三相モータ名板内容変更のお知らせ

表 1. 変更前後の名板比較

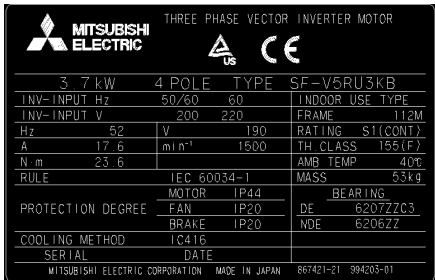
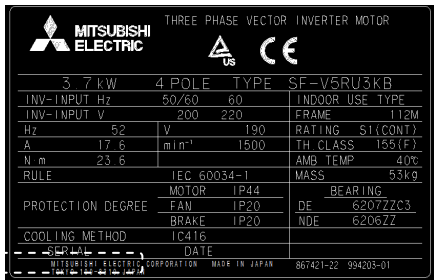
名板のフォーマット変更及び名板への住所記載

機種	変更前	変更後
SF-V5RU 形	 <p>THREE PHASE VECTOR INVERTER MOTOR 3.7 kW 4 POLE TYPE SF-V5RU3KB INV-INPUT Hz 50/60 60 INDOOR USE TYPE INV-INPUT V 200 220 FRAME 112M Hz 52 V 190 RATING S1(CONT) A 17.6 min⁻¹ 1500 TH CLASS 155(F) N m 23.6 AMB TEMP 40°C RULE IEC 60034-1 MASS 53kg MOTOR IP44 BEARING PROTECTION DEGREE FAN IP20 DE 6207ZC3 BRAKE IP20 NDE 6206ZZ COOLING METHOD IC416 SERIAL DATE MITSUBISHI ELECTRIC CORPORATION MADE IN JAPAN 867421-21 994203-01</p>	 <p>THREE PHASE VECTOR INVERTER MOTOR 3.7 kW 4 POLE TYPE SF-V5RU3KB INV-INPUT Hz 50/60 60 INDOOR USE TYPE INV-INPUT V 200 220 FRAME 112M Hz 52 V 190 RATING S1(CONT) A 17.6 min⁻¹ 1500 TH CLASS 155(F) N m 23.6 AMB TEMP 40°C RULE IEC 60034-1 MASS 53kg MOTOR IP44 BEARING PROTECTION DEGREE FAN IP20 DE 6207ZC3 BRAKE IP20 NDE 6206ZZ COOLING METHOD IC416 SERIAL DATE MITSUBISHI ELECTRIC CORPORATION MADE IN JAPAN 867421-22 994203-01</p> <p>住所を記載(TOKYO 100-8310 JAPAN)</p>

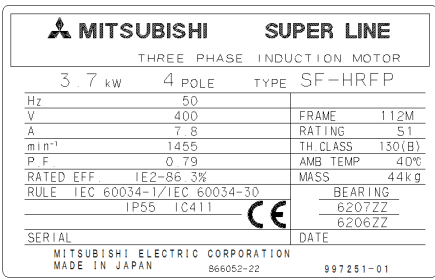
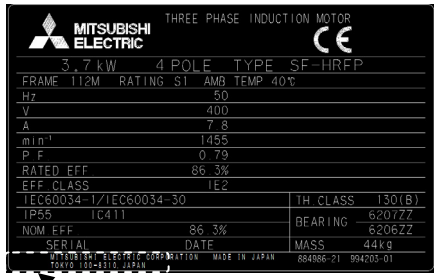
SF-HR 形	 <p>THREE PHASE INDUCTION MOTOR 3.7 kW 4 POLE TYPE SF-HRFP Hz 50 V 400 A 7.8 min⁻¹ 1455 P F 0.79 RATED EFF. IE2-86 3% RULE IEC 60034-1/IEC 60034-30 IP55 IC411 SERIAL DATE MITSUBISHI ELECTRIC CORPORATION MADE IN JAPAN 866052-22 997251-01</p>	 <p>THREE PHASE INDUCTION MOTOR 3.7 kW 4 POLE TYPE SF-HRFP FRAME 112M RATING S1 AMB TEMP 40°C Hz 50 V 400 A 7.8 min⁻¹ 1455 P F 0.79 RATED EFF. 86.3% EFF CLASS IE2 IEC60034-1/IEC60034-30 TH CLASS 130(B) IP55 IC411 BEARING 6207ZZ NOM EFF 86.3% MASS 44kg SERIAL DATE MITSUBISHI ELECTRIC CORPORATION MADE IN JAPAN 864886-21 994203-01</p> <p>住所を記載(TOKYO 100-8310 JAPAN)</p>
